Acuerdo 1174 Por el cual se aprueba la incorporación del cambio en los límites de generación y absorción de potencia reactiva de la unidad 1 de la planta de generación Salvajina y la respectiva curva de carga

1174

4 Abril, 2019

Salvajina 1

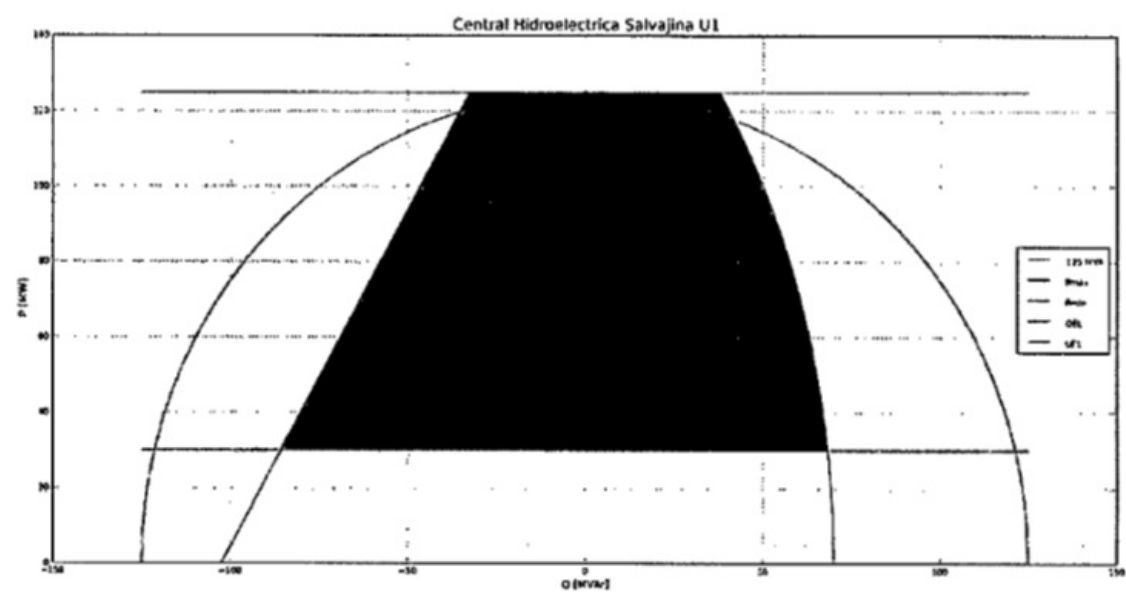
Que como resultado de la realización de las pruebas de potencia reactiva de la unidad 1 de la central hidroeléctrica Salvajina, se encontraron diferencias en los límites de generación y absorción de potencia reactiva, haciéndose necesario solicitar el cambio de los parámetros de la curva de cargabilidad.
- 3**

Aprobar la declaración de una nueva curva operativa de carga de la unidad 1 de la central hidroeléctrica

Salvajina, en la que se define la capacidad para entrega y absorción de potencia reactiva de la unidad en función de la potencia activa generada.

Unidad	Potencia activa [MW]	Potencia reactiva anterior [MVAR]	Potencia reactiva nueva [MVAR]
SALVAJINA 1	125	--	-33
	75	-29	-61
	30	--	-86
	125	--	38
	75	38	62
	30	--	72
